Notitie / Memo

Onderwerp: Communicatie met Rijkswaterstaat inzake windpark Holtum-Noord

Onderwerp: Nieuwe posities Windturbines Holtum Noord, Gemeente Sittard-Geleen.

Op de volgende pagina is het schema/de kaart weergegeven welke is voorgelegd bij RWS.

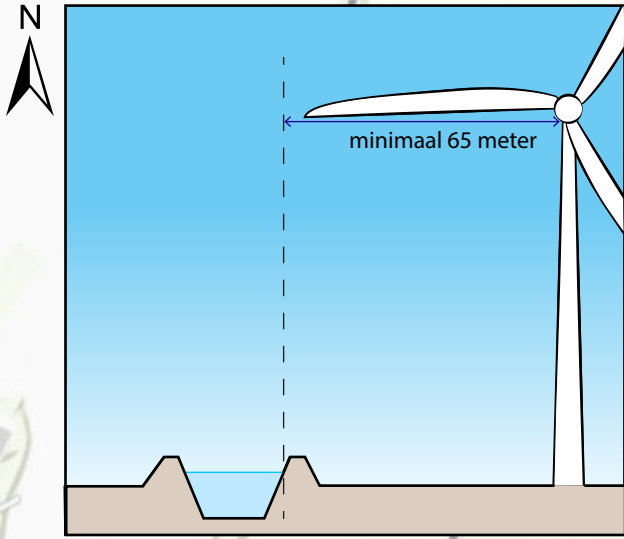
Locaties voldoen aan de thans geldende beleidsregels voor het plaatsen van windturbines.

Voor locatie 4 dient een vergunning van RWS te worden verkregen. Er moet bekeken worden of overdraai effect heeft op onze ons areaal (dijk is eigendom van het Rijk). Daarnaast dient een eigendomsvergoeding (via RVB) betaald te worden.
